Dotyczy: postępowania o udzielenie zamówienia publicznego prowadzonego w trybie przetargu nieograniczonego pn.: „Jaworznicki Obszar Gospodarczy – rozwój strategicznej strefy przemysłowej miasta Jaworzna – infrastruktura drogowa”.

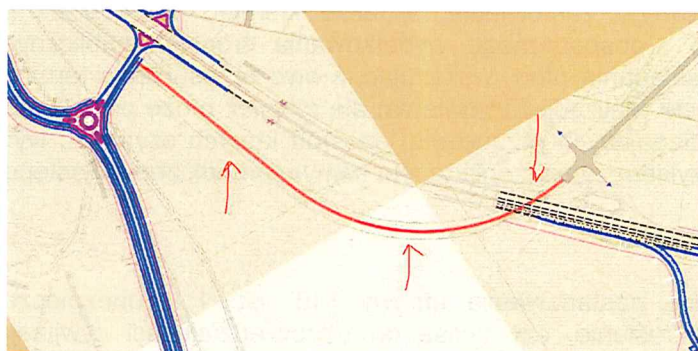
Pytanie 16: DROGI - w odpowiedzi na pytanie nr 7 z dnia 4.01.2024r Zamawiający wskazuje na konieczność koordynacji prac projektowych z GDDKiA i pozyskania ostatecznych wytycznych oraz dostosowania obiektu inżynierskiego w postaci kładki pieszo-rowerowej do wskazanego przekroju drogowego. Czy Zamawiający oczekuje budowy drogi rowerowej oznaczonej poniżej strzałkami

Tak, Zamawiający oczekuje budowy drogi rowerowej oznaczonej powyżej strzałkami. Zamawiający załącza uproszczony „schemat JOG velo.pdf”.
